CIRCULAR CON CONSULTA N° 1.-

LICITACION PÚBLICA NACIONAL N°: 04/2021

OBRA: “READECUACION RED DE MEDIA TENSION”

PLANO:
RMT4

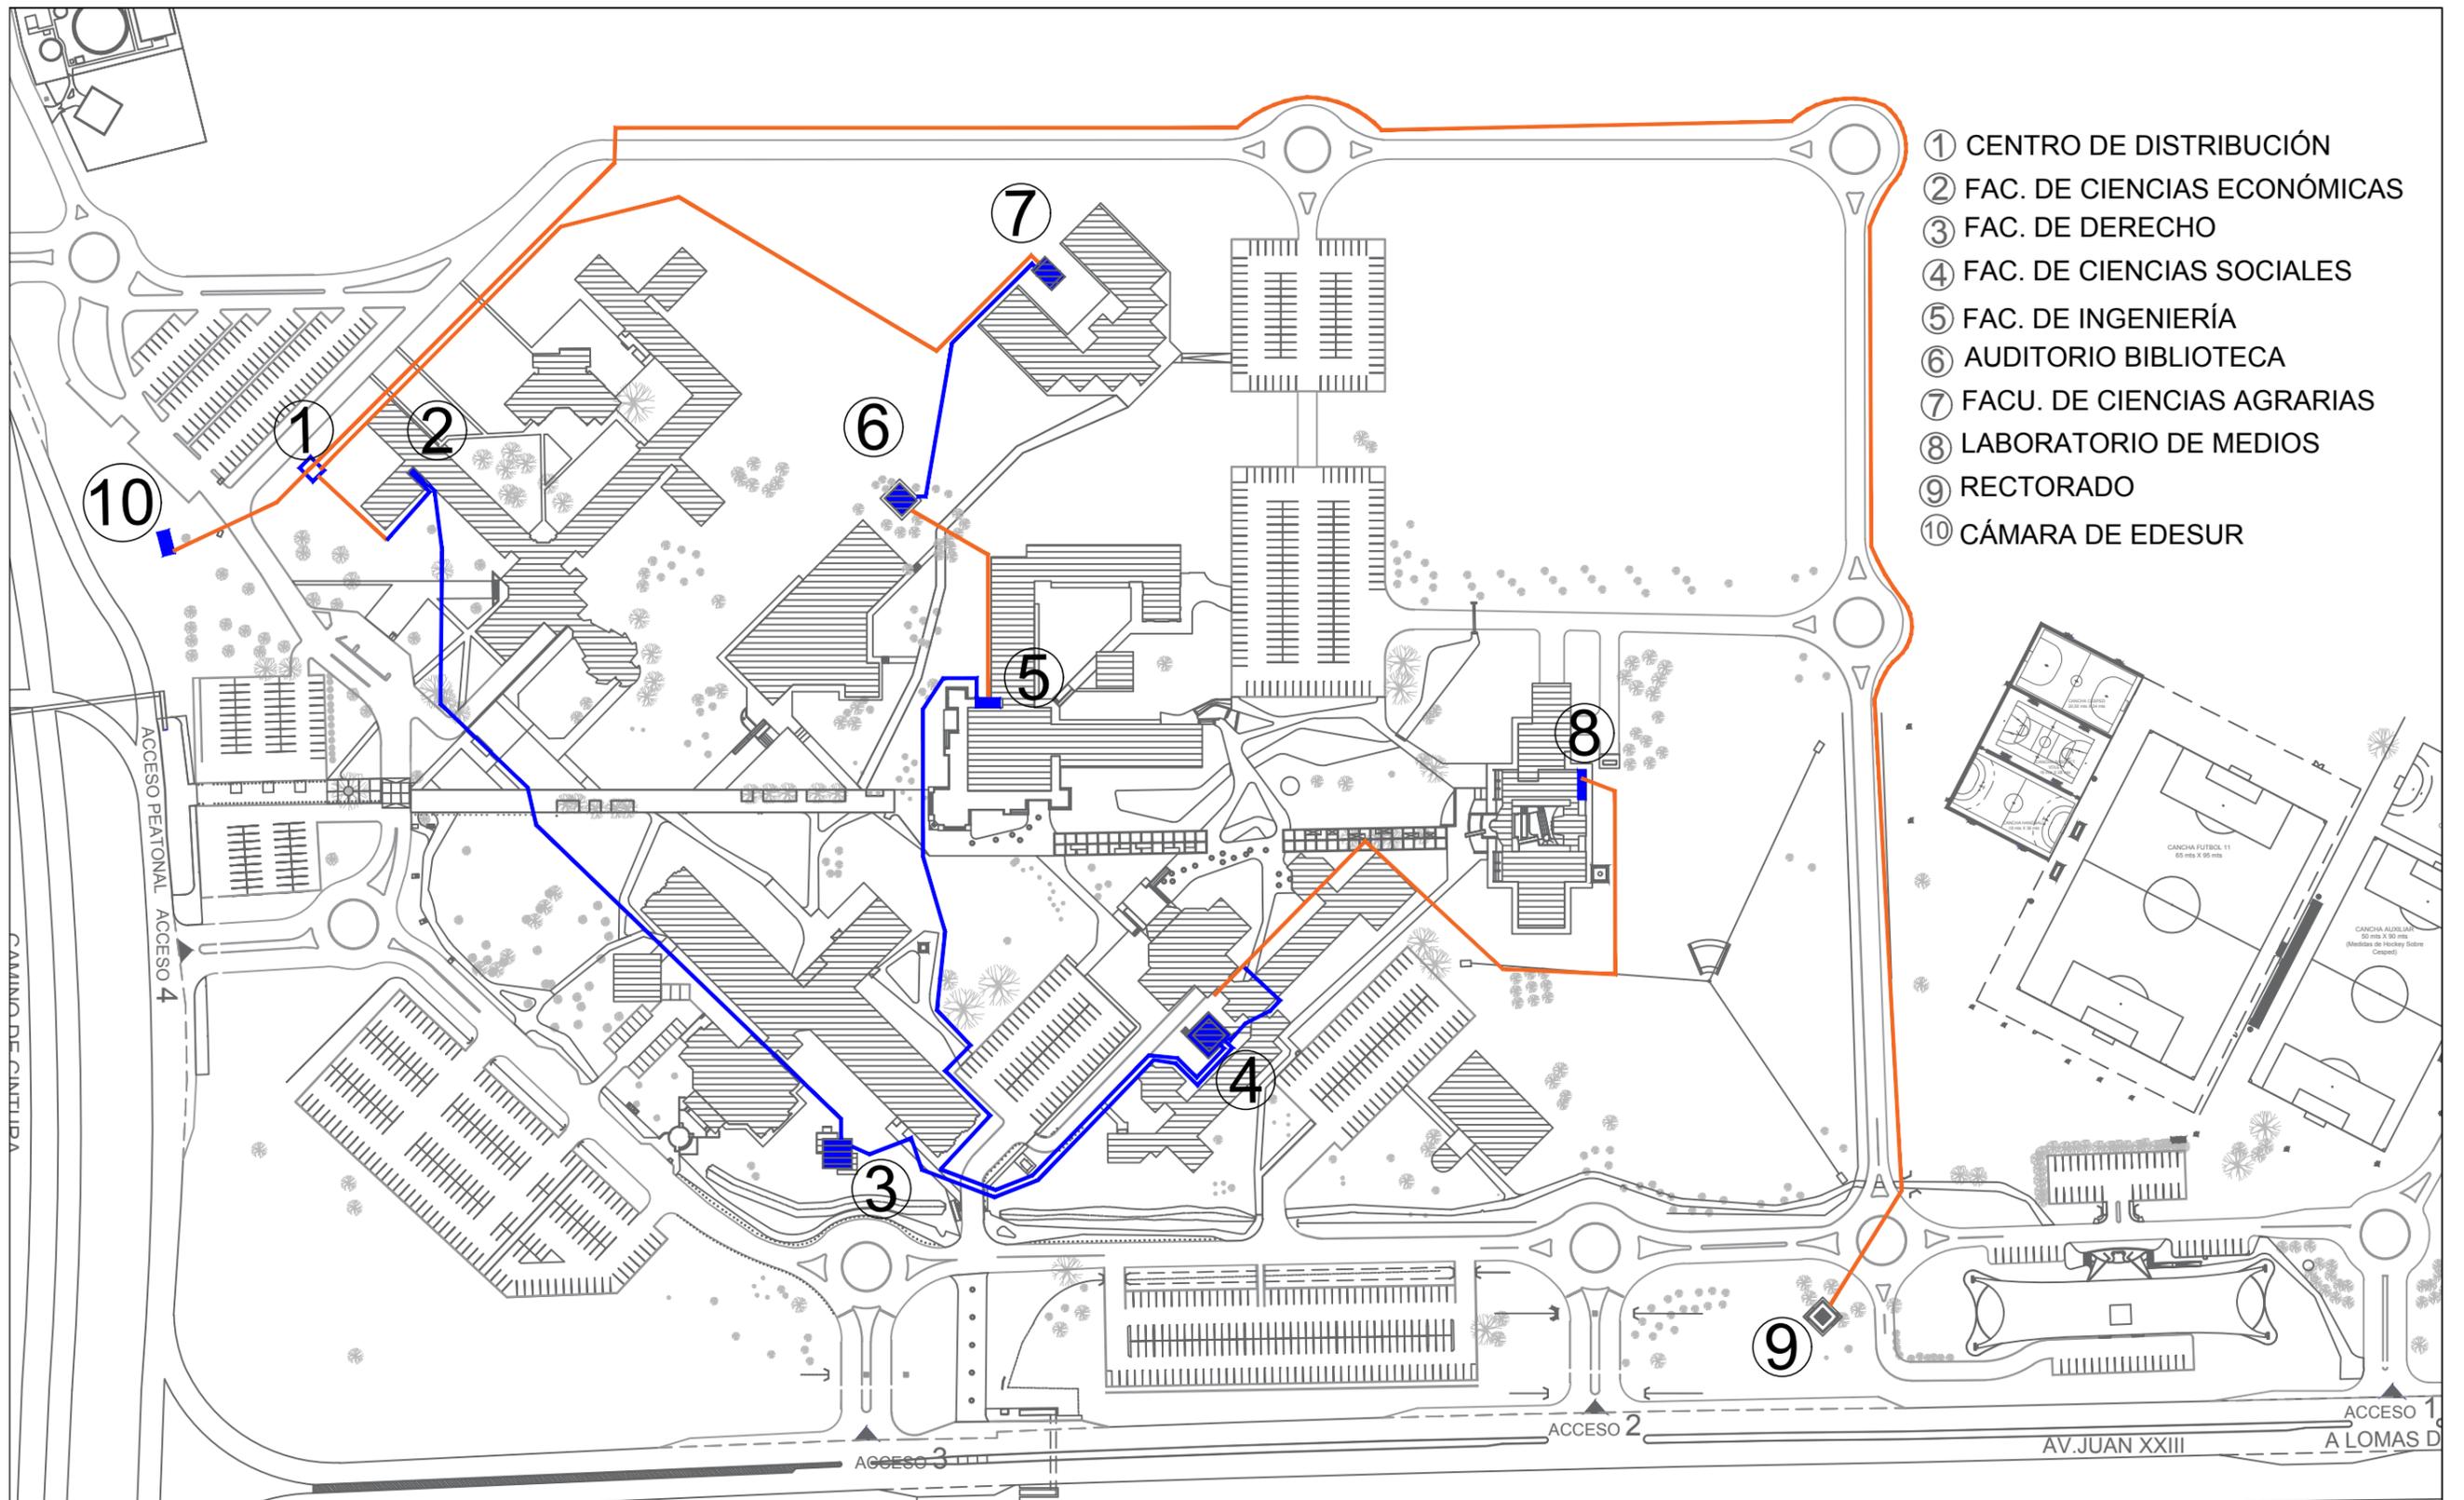
i_ Desmontaje del cable que, saliendo del centro distribuidor, alimenta actualmente a la subestación de la facultad de Ciencias Económicas. Observamos que no hay plano sobre el recorrido de la traza actual ¿Se puede conseguir ese dato? ¿hay que relevar?

Respuesta: Se adjunta plano RMT4 con traza aproximada del cable mencionado.

PLANO:
RMT1

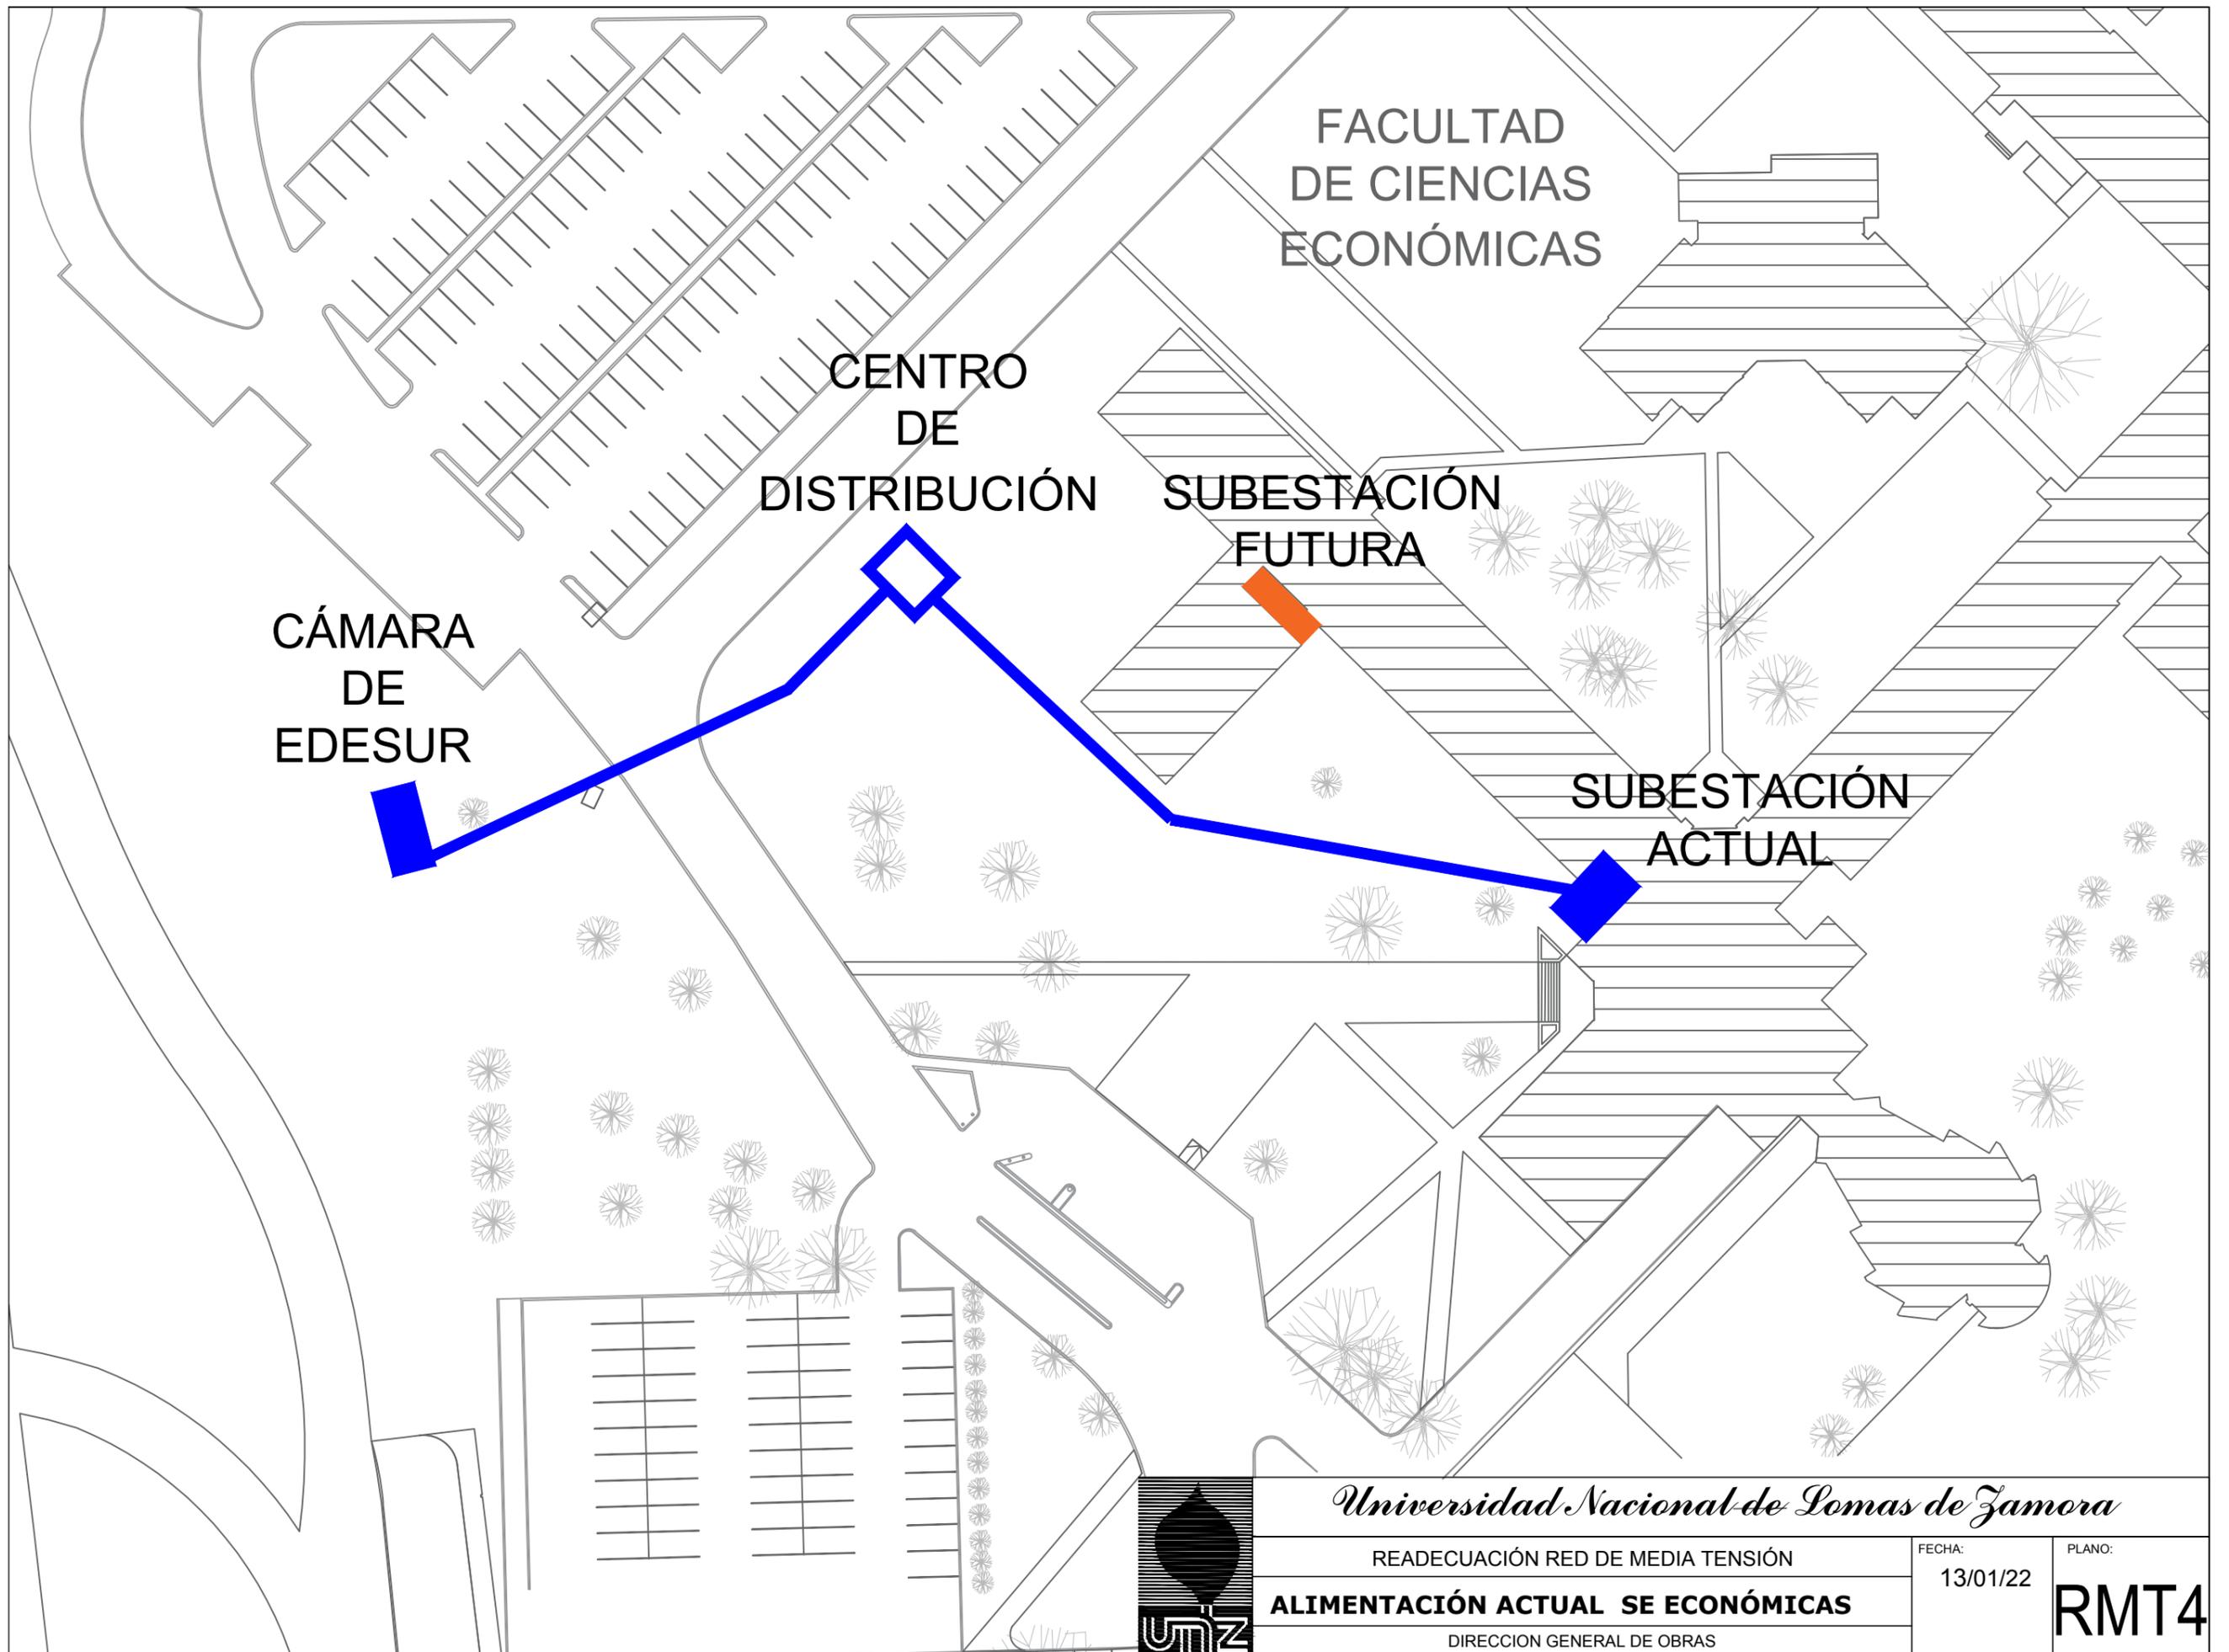
1) plano RMT1 en el mismo se especifica, en la leyenda, que las instalaciones que permanecen sin cambios se dibujaron de color azul y las que se deben modificar están destacadas con color naranja.

a_ El conductor de cierre del anillo desde la SET [6] (Auditorio Biblioteca) hasta la SET [7] (Agrarias) esta dibujado en el en color azul, pero en MEMORIA TECNICO DESCRIPTIVA - DESCRIPCION DE LOS TRABAJOS – Punto 8 Tendido de cable MT de Cámara Auditorio a Cámara Facultad Ciencias Agrarias especifica que ese conductor se reemplaza por una terna XLPE Cu 3x(1x50mm²) que vinculará los bornes de los seccionadores de las subestaciones mencionadas. ¿Es un error?

b_ La línea de alimentación que vincula la subestación [2] con la subestación [3] esta dibujada con color azul ¿es el mismo caso que el descrito en el punto a?

c_ El conductor que vincula la subestación [5] (Facultad de Ingeniería) con la subestación [6] tiene color naranja, pero en la Memoria técnico descriptiva y en el plano RMT3 especifican que permanece sin cambios ¿Es un error?

d_ El tramo desde el centro de distribución [1] hasta la Subestación del Rectorado [9] esta dibujado en color naranja ¿se debe proveer e instalar ese tramo?

Respuesta: Debido a un error involuntario se invirtió el código de colores del plano RMT1. Se adjunta plano corregido.
